改善箇所説明図

改善の内容

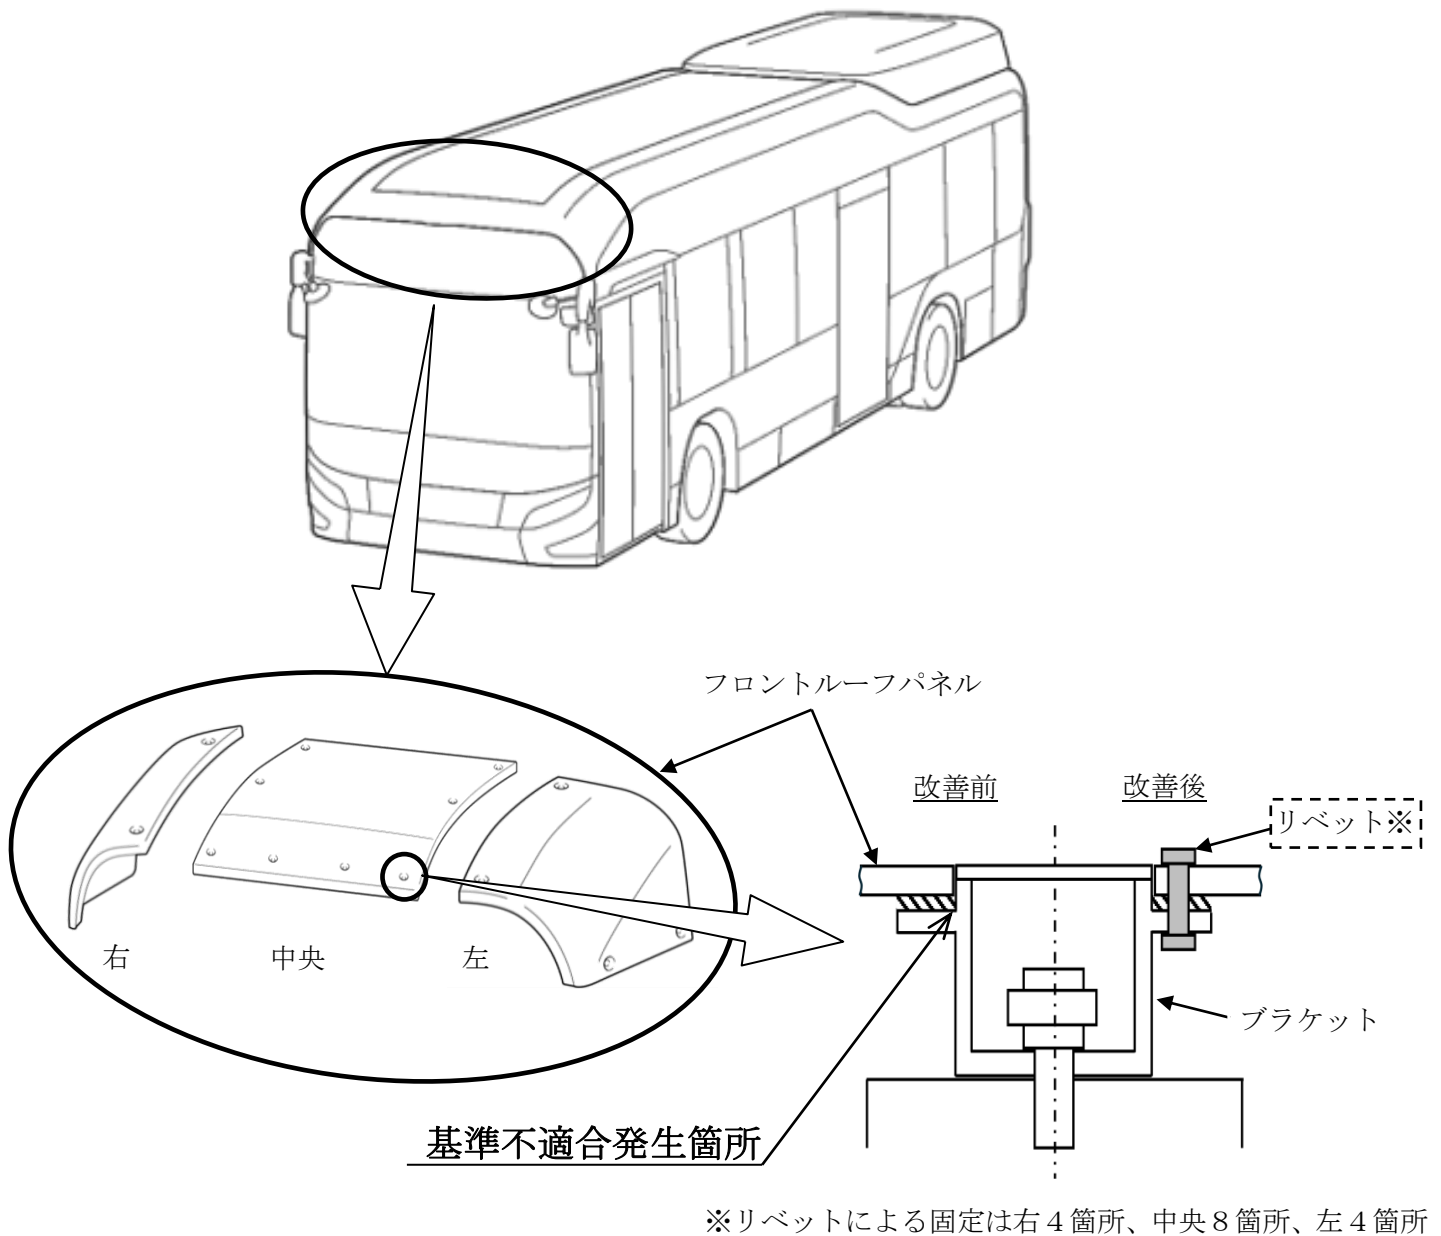
フロントルーフパネルにおいて、ボデーに取付けるブラケットとの接着工程の指示が不適切なため、ブラケットへの接着剤の塗布範囲が不足しているものがある。そのため、接着部位に浸水し、経年で接着が剥がれ、そのままの状態で使用を続けると、最悪の場合、走行時の風圧等によりパネルが脱落して、他の交通の妨げとなるおそれがある。

注：[]は追加する部品を示す。

全車両、フロントルーフパネルの全接着部にリベットによる固定を追加する。

識別：改善済車両にはシリアルナンバープレート中央下に黒色ペイントを塗布する。
